廃炉発官R3第223号
令和4年3月1日

福島第一原子力発電所 特定原子力施設に係る実施計画 変更認可申請書の
一部補正について

○福島第一原子力発電所 特定原子力施設に係る実施計画

増設多核種除去設備の前処理設備改造工事について、審査の進捗を踏まえ、下記の通り補正を行う。

図-4 配管概略図 (6 / 12)

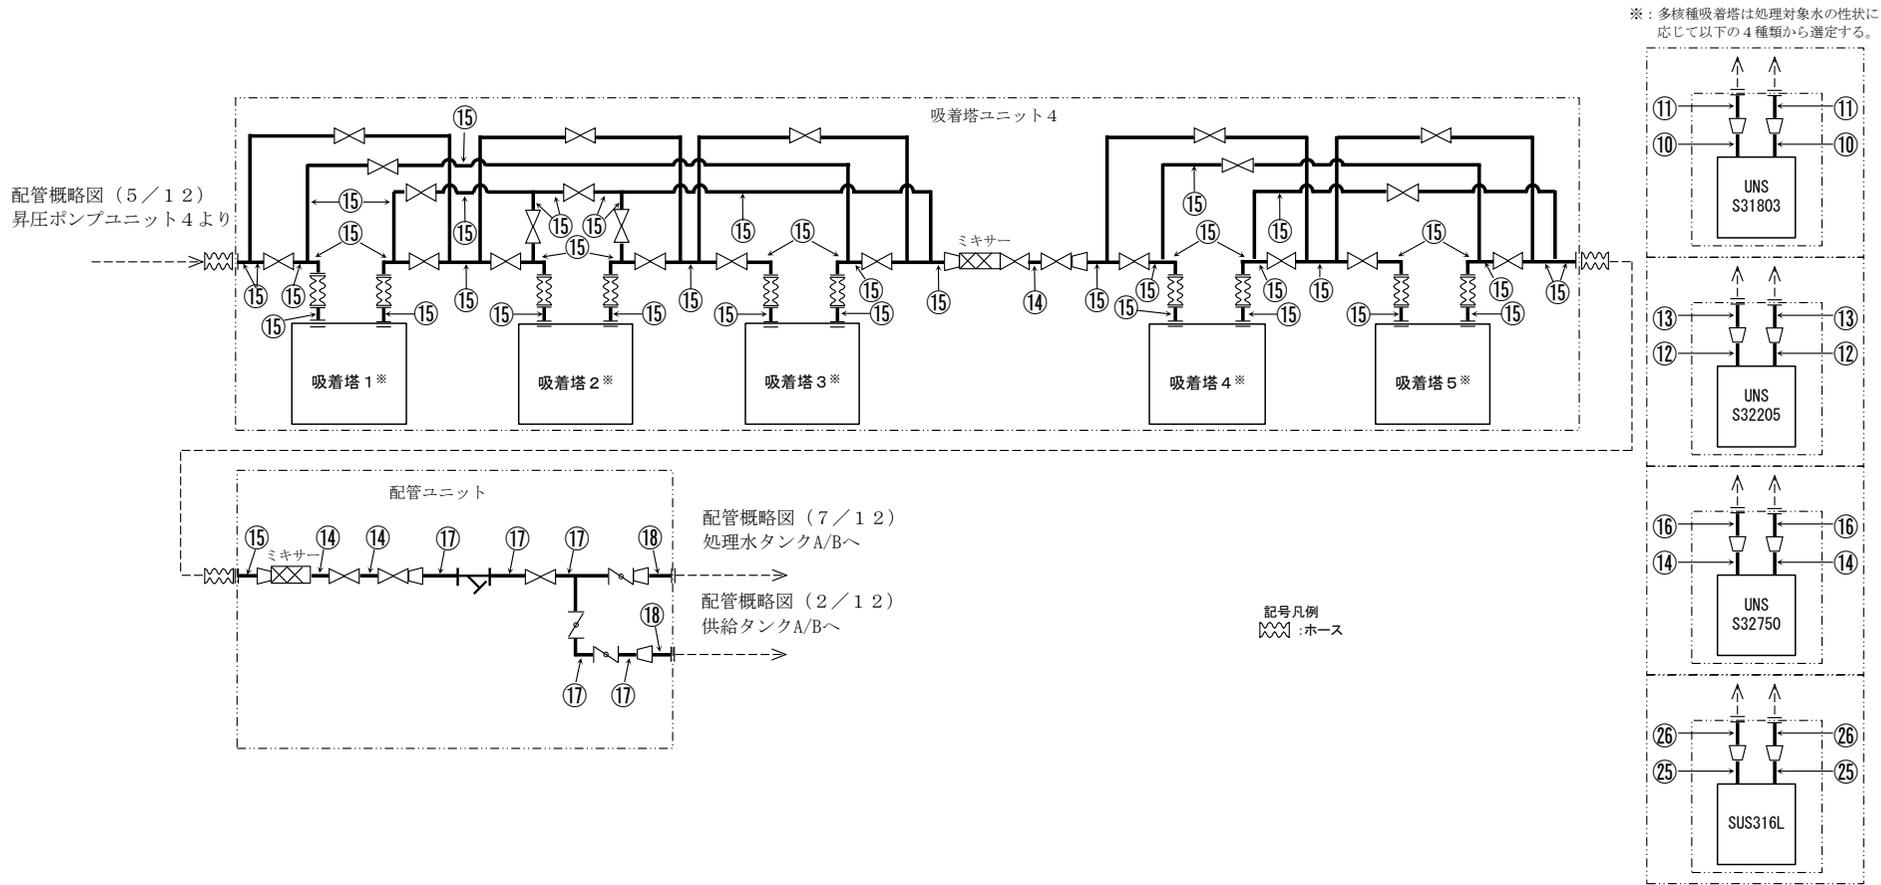
- ・移送配管の設置に伴う配管概略図の変更

図-3：配管①の解析モデル

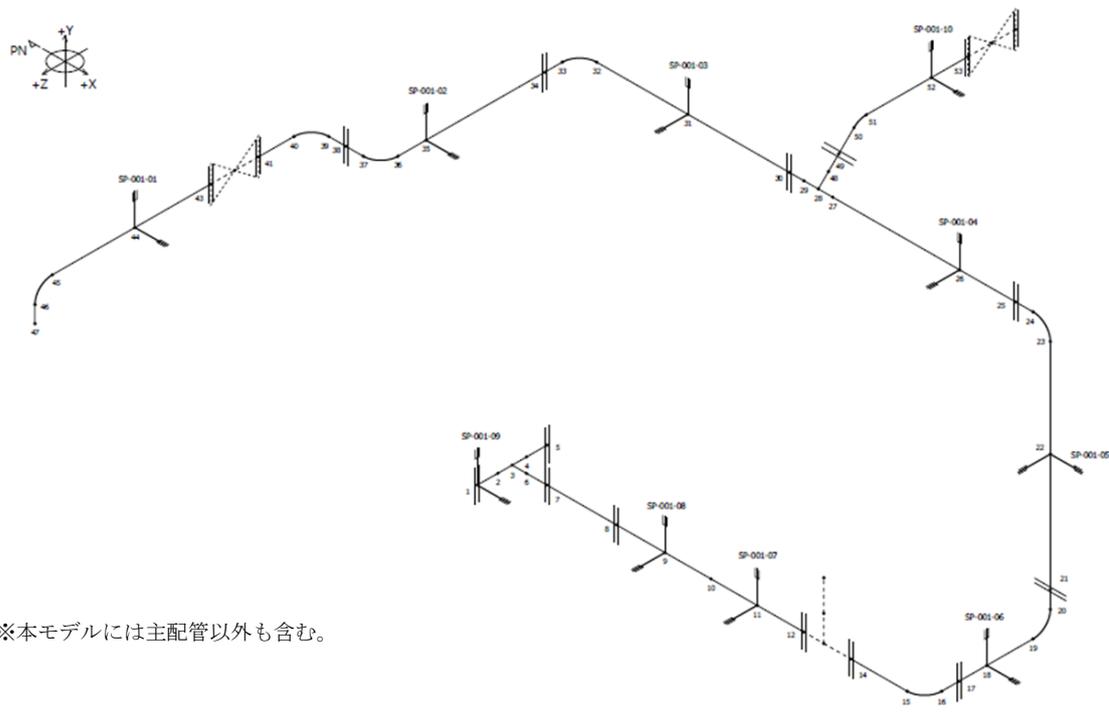
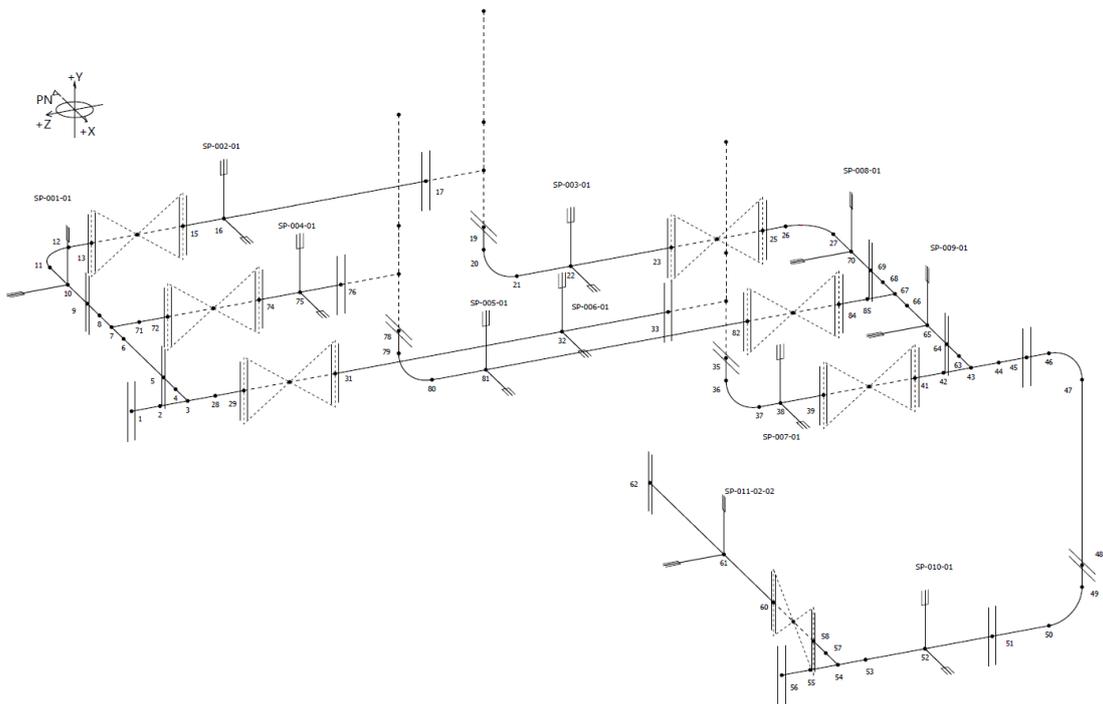
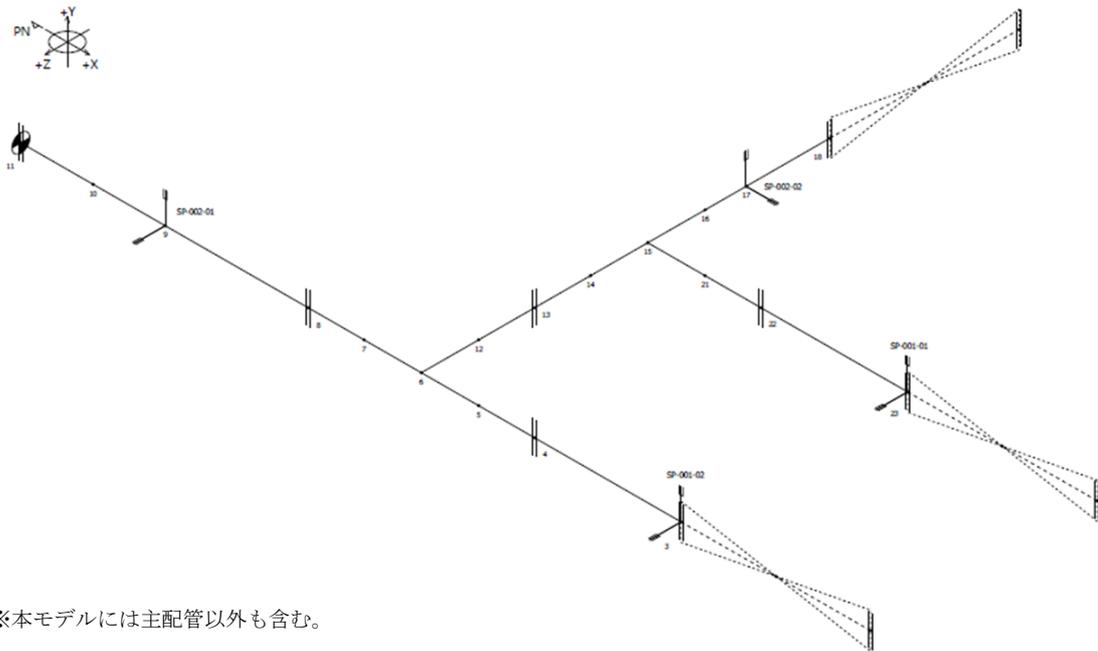
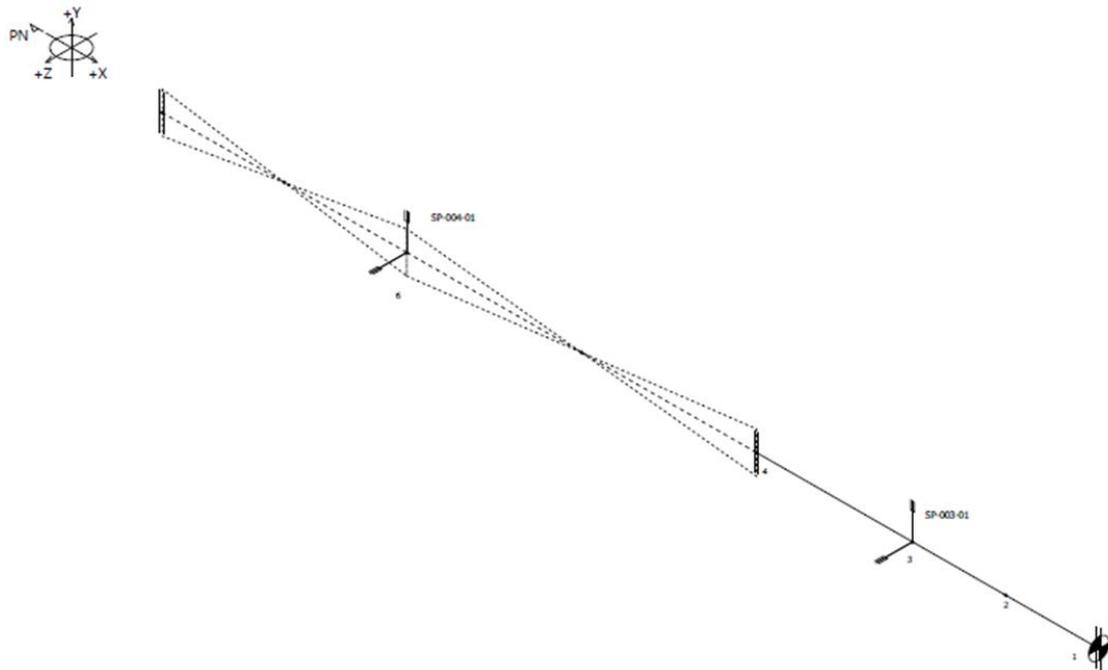
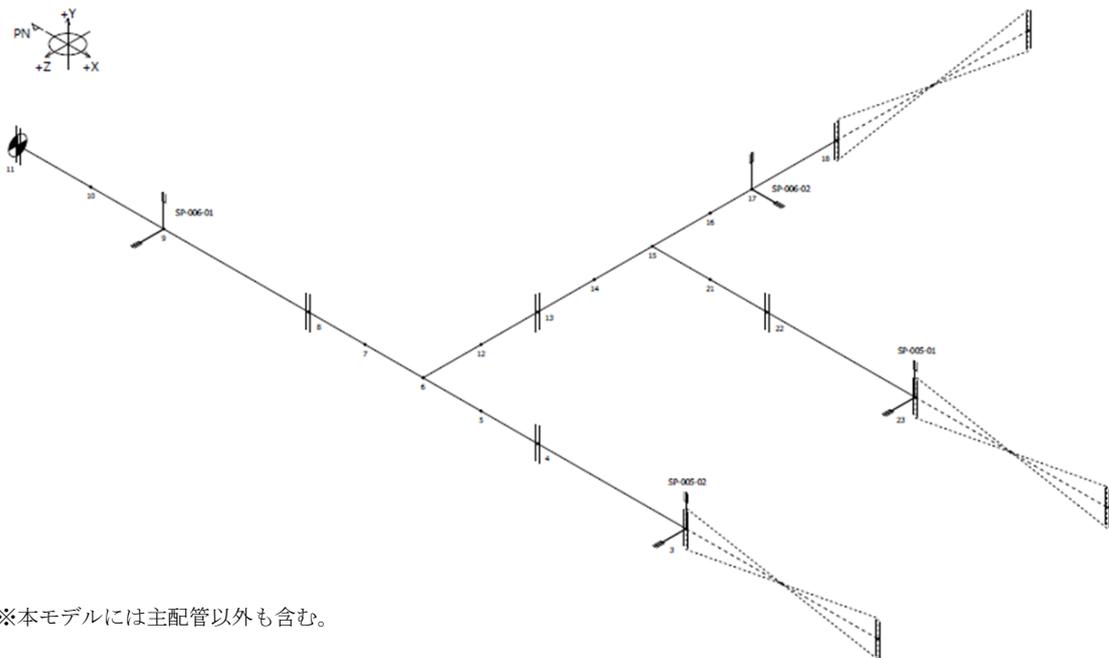
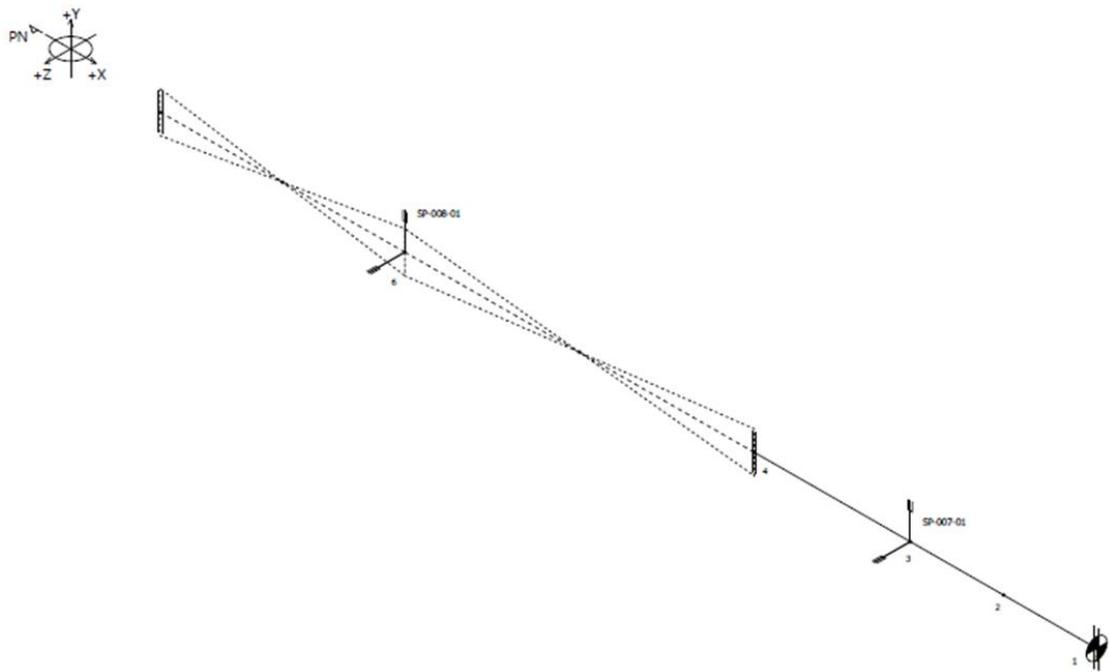
- ・配管概略図及び配管解析モデル図の記載の適正化

図 2. 2. 2-2 敷地境界線上の最大実効線量評価地点

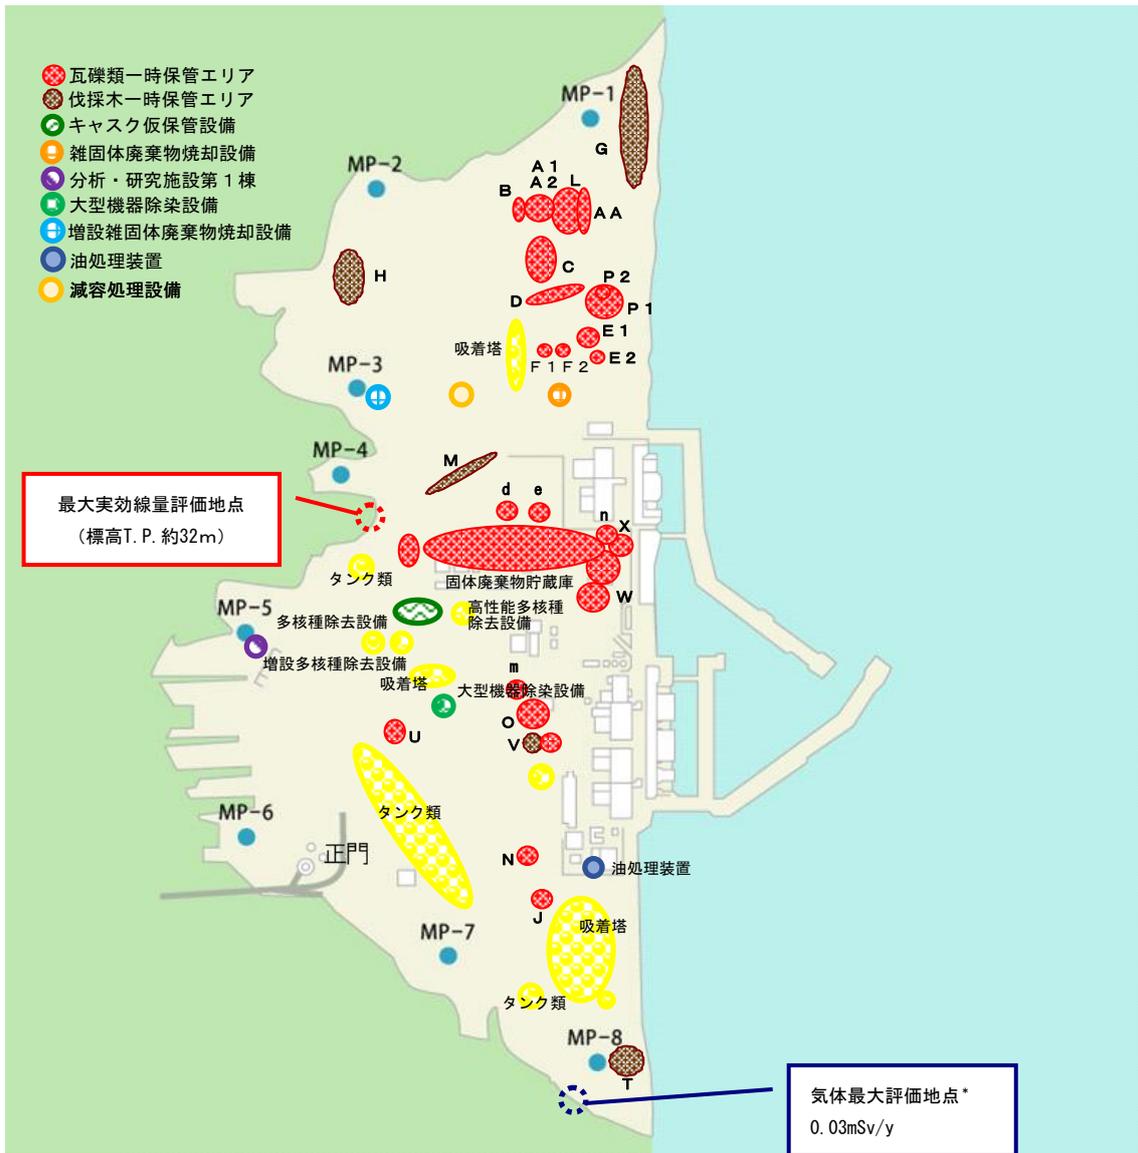
- ・濃縮水タンク内濃縮廃液の移送に伴う線量評価の変更
- ・敷地境界における直接線・スカイシャイン線の評価結果の変更
